AVIS

COMMISSION DÉPARTEMENTALE DE LA PRÉSERVATION DES ESPACES NATURELS, AGRICOLES ET FORESTIERS du 29 mars 2023

Commune : TOUVERAC (16360) – La Grolle

Objet de la demande : Construction d'une centrale photovoltaïque au sol de 4,25 ha de surface clôturée

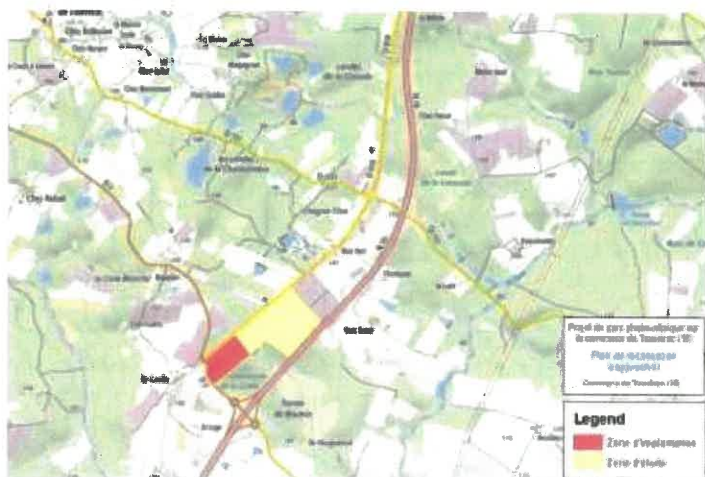
Avis DÉFAVORABLE à la majorité (15 défavorables - 2 abstentions)

Motif de refus : Le projet a été modifié avec une identification par le porteur de projet de la ressource herbagère que ces terrains pourraient représenter pour un éleveur ovin et différentes adaptations en conséquence (hauteur des panneaux et espacement des rangs). Toutefois, aucune garantie du maintien d'une réelle co-activité agricole/photovoltaïque sur la durée totale d'exploitation de la centrale n'est apportée. Le caractère agrivoltaïque n'est en outre pas démontré en l'état.

Le projet se situe dans un secteur présentant des enjeux forts en termes de biodiversité, d'espèces et d'habitats naturels protégés, avec des liens forts avec les espaces attenants. Tel que présenté, le projet ne permet toujours pas de garantir la préservation de ces enjeux.
